UMSÖGN

Umsögn um tillögu fulltrúa Sjálfstæðisflokksins um úrbætur á tveimur hringtorgum við Víkurveg

1. Yfirlitsmynd sem sýnir framkvæmirnar

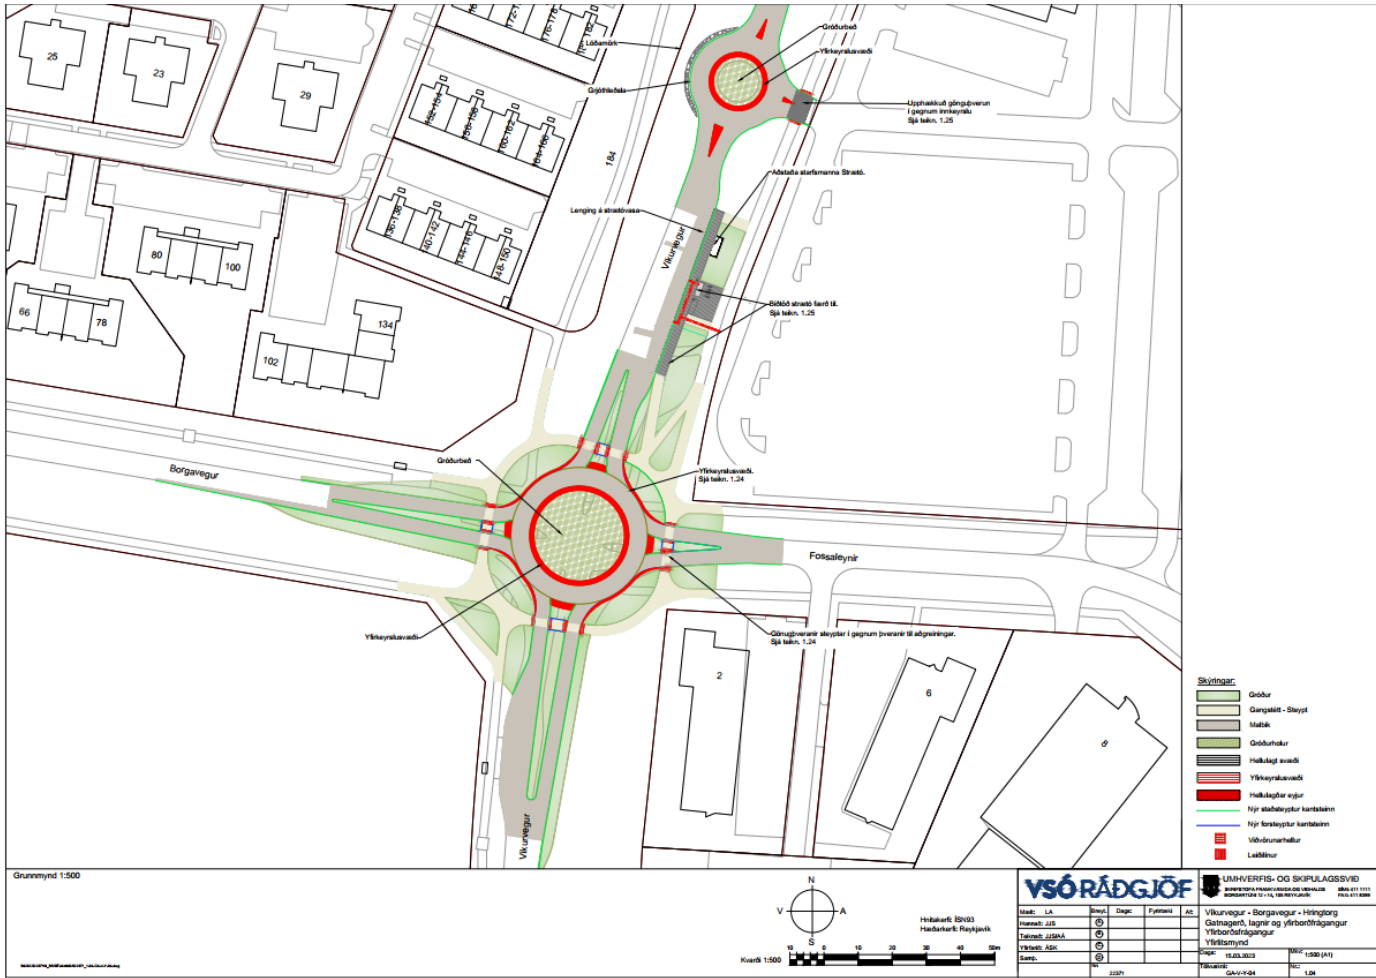
Lagt er til að gerðar verði úrbætur á tveimur hringtorgum við Víkurveg, sem framkvæmdir hafa staðið við að undanförunu. Breikka þarf hringtorgin þar sem þau eru of þröng fyrir strætisvagna og aðrar stórar bifreiðar. Þá er æskilegt að í a.m.k. öðru hringtorginu verði útbúin hægri-beygjuakrein fyrir umferð af Víkurvegi að Egilshöll.

Þær breytingar sem gerðar hafa verið voru unnar í samstarfi við Strætó. Þær fela m.a. í sér breikkun á akstursleið í öðru hringtorginu og gerð nýs hringtorgs. Hönnun hringtorganna var gerð m.a. með tilliti til aksturs Strætó en einnig var mikil áhersla lögð á bætt aðgengi og umferðaröryggi fyrir gangandi og hjólandi vegafarendur. Sérstök hægri-beygjuakrein myndi vinna gegn markmiði um bætt öryggi gangandi og hjólandi vegaferanda.
